SERVIZIO INFORMAZIONE

Nuovo rullo tenditore 531 0859 10

Copertura completa dei motori D5204 e D5244

Figura 1: 531 0859 10 – Nuovo rullo tenditore

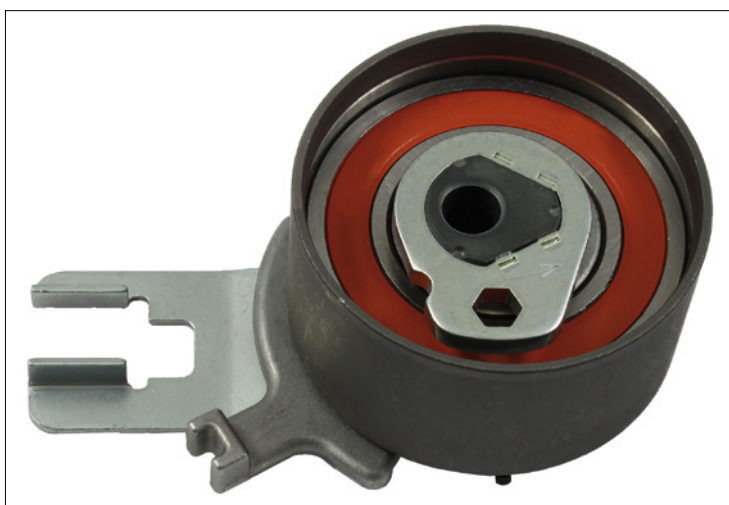
Nelle vetture sopra menzionate il rullo tenditore 531 0515 10 (figura 2) può essere utilizzato solo per un intervallo limitato di numeri motore.

Per questo motivo Schaeffler Automotive Aftermarket ha sviluppato il nuovo rullo tenditore 531 0859 10 (figura 1). Quest'ultimo copre tutti i motori D5204 e D5244 per l'intero periodo di produzione.

Visivamente i due rulli tenditori si differenziano solo per l'esecuzione dell'indice di regolazione.

Il kit 530 0504 10, con il rullo tenditore 531 0515 10, viene sostituito dal kit 530 0582 10 con il nuovo rullo tenditore.
